"POR MEDIO DEL CUAL SE NIEGA UN PERMISO DE VERTIMIENTO DE AGUAS RESIDUALES DOMÉSTICAS PARA UNA VIVIENDA CAMPESTRE CONSTRUIDA EN EL PREDIO 1) LT LT 26 (CONJUNTO CAMPESTRE ENCENILLOS DEL MANANTIAL CASA 26 VEREDA SAN ANTONIO DEL MUNICIPIO DE CIRCASIA Y SE ADOPTAN OTRAS DISPOSICIONES"

RESOLUCIÓN No.2712 ARMENIA QUINDIO, 19 DE OCTUBRE DE 2023

'CONCEPTO TÉCNICO PARA TRÁMITE DE PERMISO DE VERTIMIENTO CTPV-296-2023

FECHA:	12 de septiembre de 2023	
SOLICITANTE:	JESSICA MOLINA VALENCIA	
EXPEDIENTE N°:	07106-23

Imagen 1. Localización del vertimiento Fuente: Google Earth Pro

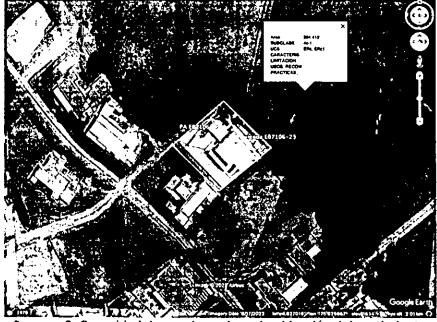
Según lo observado en Google Earth Pro, se evidencia que el punto de descarga se encuentra por fuera de polígonos de Suelos de Protección Rural y de Áreas y Ecosistemas Estratégicos. Además, se evidencia que dicho punto se encuentra ubicado sobre suelo con capacidad de uso agrológico 4c-1 (ver Imagen 2). No se observaron nacimientos ni drenajes superficiales en el área de influencia directa de la disposición final.
